**MÉMOIRE EN RÉPONSE DU PORTEUR DE PROJET**

## **Centrale agrivoltaïque de Nouan-le-Fuzelier (41)**

Mémoire en réponse à l'enquête publique sur la demande  
de permis de construire n°PC04116123D0009

Avril 2024

# PLAN DE MASSE

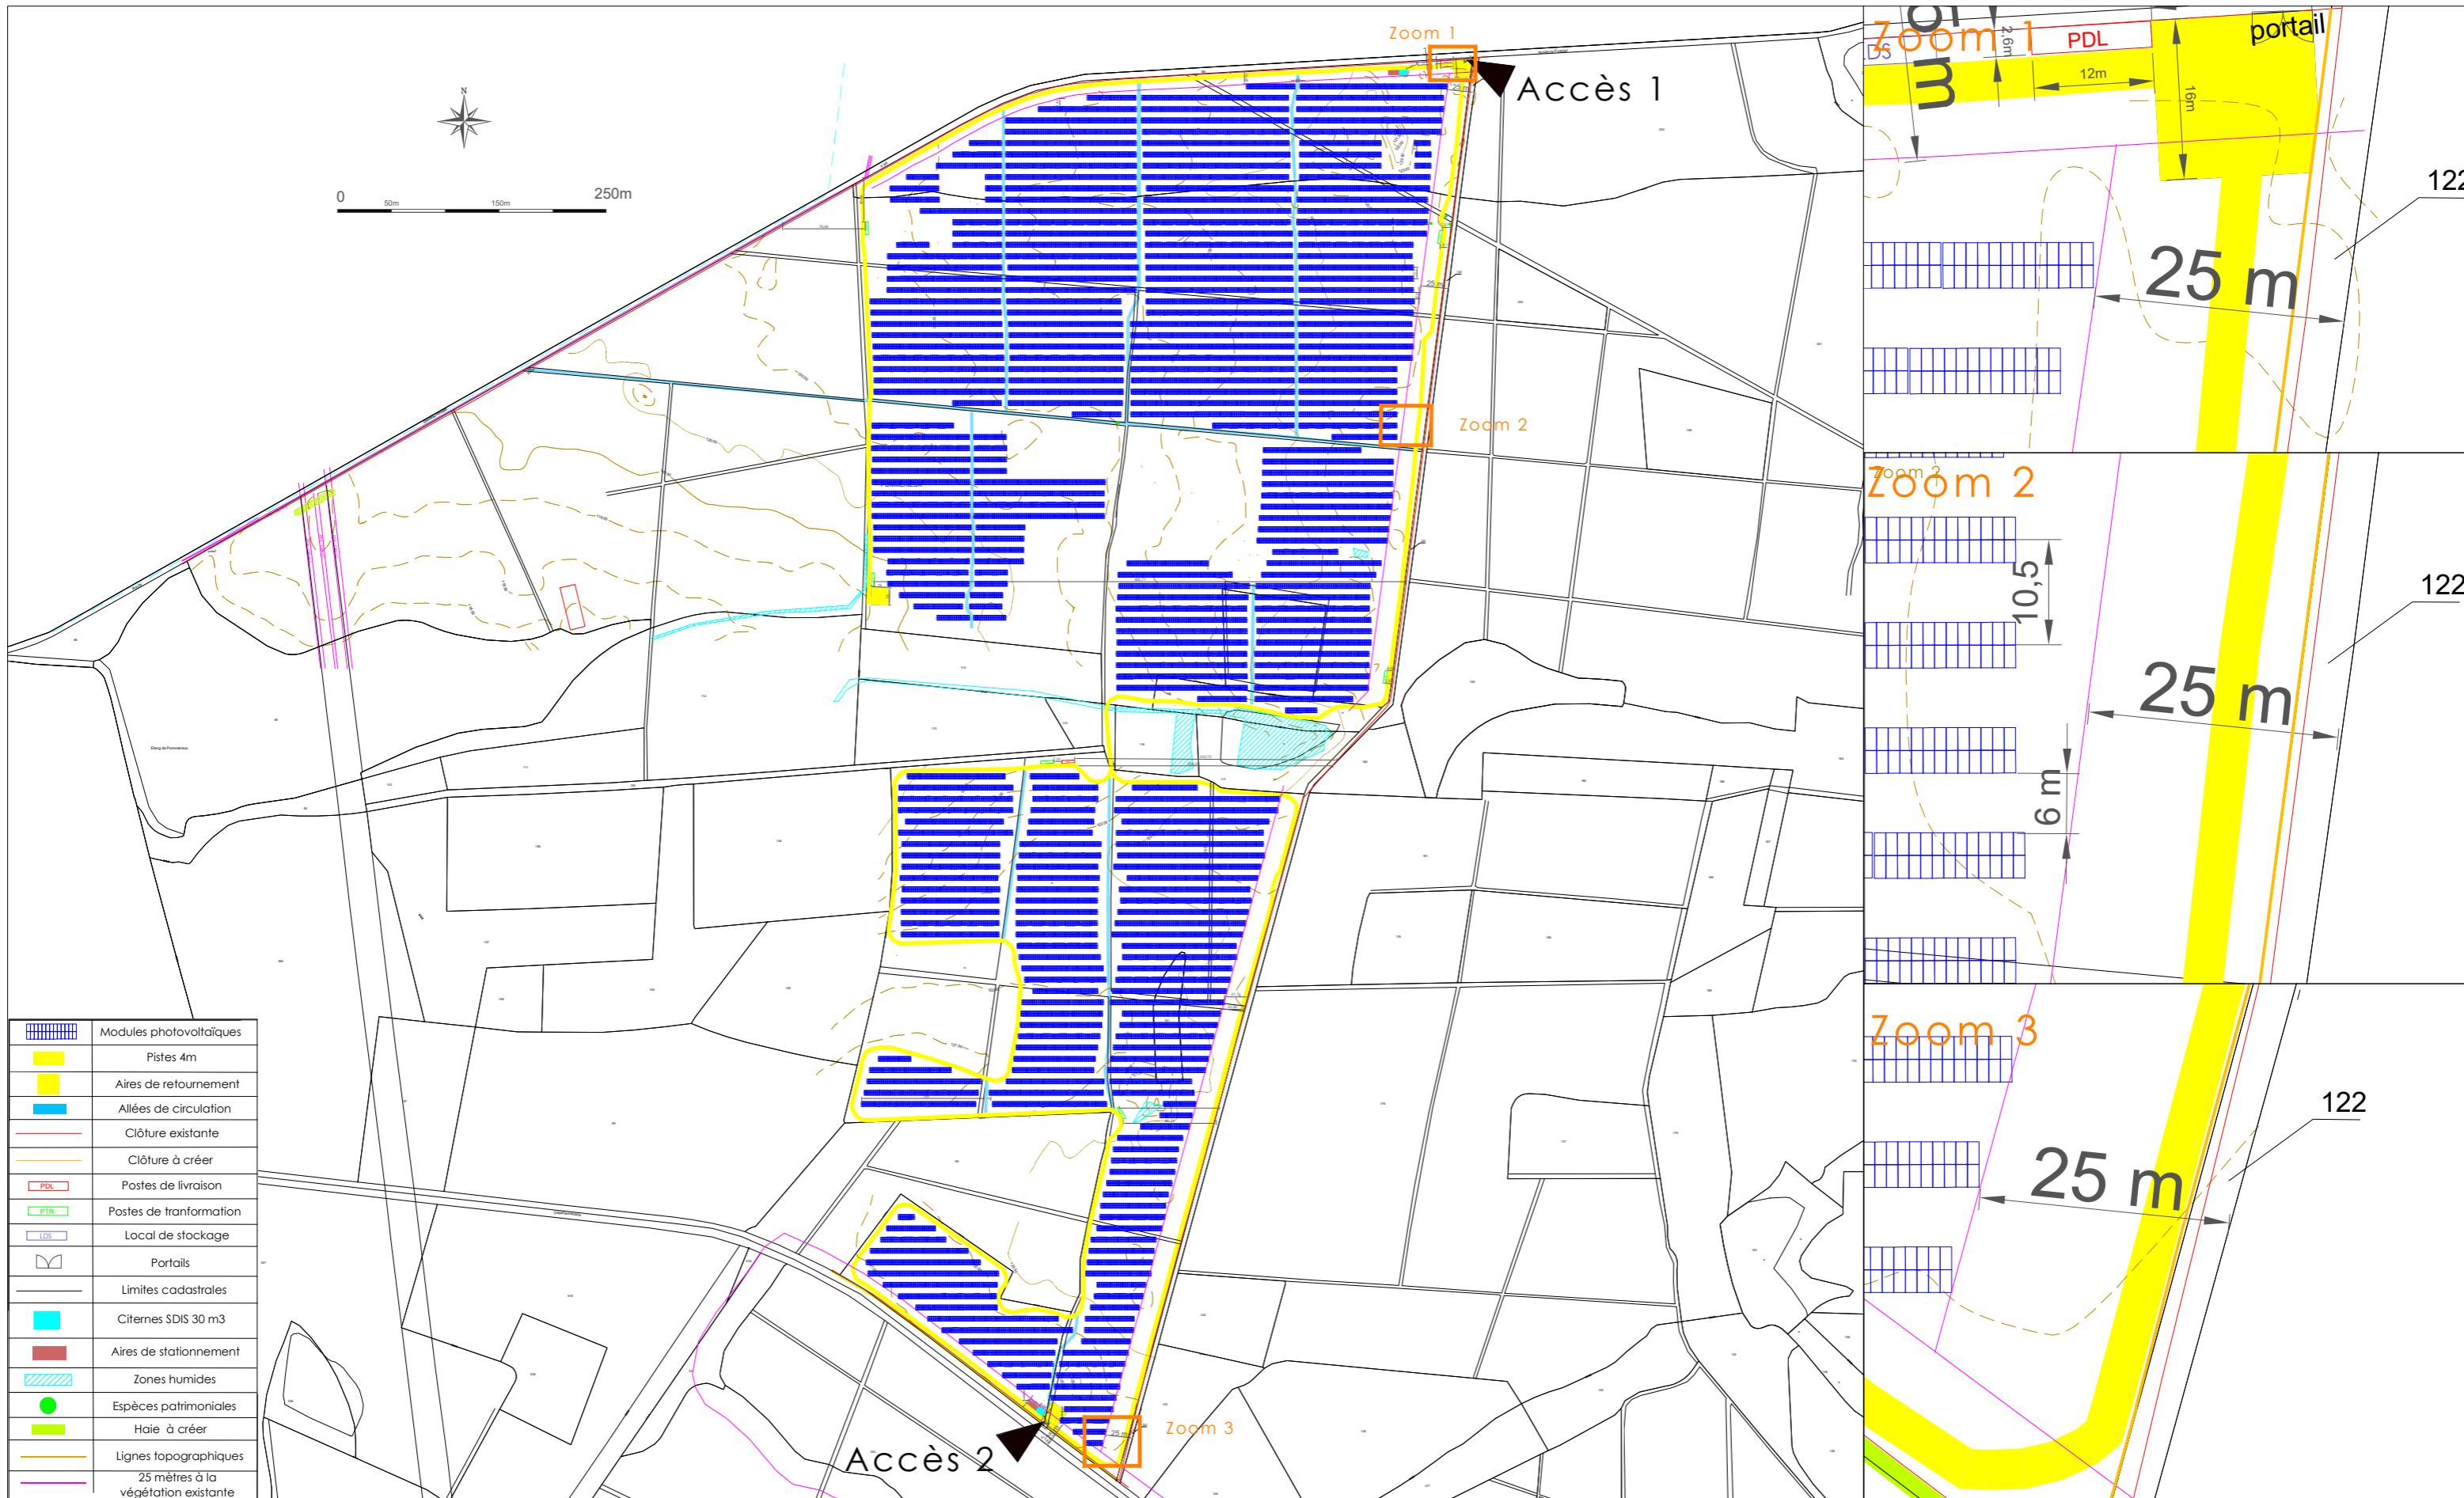
**Observation n°7 – Courriel N°4 d du 18 mars 2024** de la Société d'Avocats C J 10 boulevard Alexandre Martin 45000 Orléans conseil des consorts HURSIN qui exprime les observations sur le grillage propriété des consorts HURSIN, des enjeux environnementaux de la bande de végétation située à l'Est du grillage sur les propriétés HURSIN et l'absence de prise en compte des prescriptions du SDIS 41 en matière de risque incendie (un courrier identique N°2 a été reçu en mairie de Nouan-le-Fuzelier)

Le cabinet d'avocats CJ présente un PV de bornage des parcelles appartenant au consort HURSIN. Il y est notamment borné la parcelle AE122, à l'Est du terrain s'assiette du projet agrivoltaïque, sur laquelle se situe la clôture propriété du consort. Il est indiqué dans le courrier que la « clôture [...] est implantée à 1 mètre de la limite séparative ». Cette distance de 1 mètre n'apparaît nulle part dans le PV de bornage transmis et n'est d'ailleurs pas représentative de l'implantation actuelle de la clôture qui est par endroit à moins de 1 mètre de la limite cadastrale de la parcelle AE122.

**Observation n°9 – Courriel N°6 du 20 mars 2024** de la Société d'Avocats C J 10 boulevard Alexandre Martin 45000 Orléans conseil des conjoints HURSIN qui accompagnait le courrier N°2 agrafé dans le registre d'enquête qui exprime les observations sur les nouvelles dispositions du SDIS qu'ils jugent non justifiées.

Concernant la distance de 25 mètres à intégrer au projet, le SDIS indique qu'il s'agit de la distance « *entre les premiers modules PPV et les végétation existante* » (Cf Annexe 1). Pour cette raison la société AKUO WESTERN EUROPE AND OVERSEAS a pris un recul entre les tables photovoltaïques et la végétation de la propriété HURSIN actuellement en place. Afin d'être conservateur sur l'évaluation de cette distance, ces 25 mètres ont été calculés entre la limite Est de la parcelle AE122 (sur laquelle se situe la clôture propriété des HURSIN et qui délimite le chemin de circulation en place sur la propriété forestière adjacente) et les tables photovoltaïques. Sauf ponctuellement, la végétation actuellement en place n'est pas en

Sans retour sur cette proposition à la date de rédaction du présent mémoire, la société AKUO WESTERN EUROPE AND OVERSEAS a décidé d'ajouter au projet un linéaire de clôture à proximité directe de la clôture propriété des consorts, sur le foncier propriété du GFR DE POMMERIEUX. La localisation de cette clôture est disponible sur le plan en Annexe 3.

limite directe de cette parcelle et est au contraire reculée à l'intérieur de la propriété HURSIN. La distance entre les tables photovoltaïques et la végétation existante est donc en moyenne supérieure à 25 mètres.

Plan de masse modifié avec l'information de la distance de 25 m par rapport à la limite est de la parcelle AE 122 et non des peuplements résineux
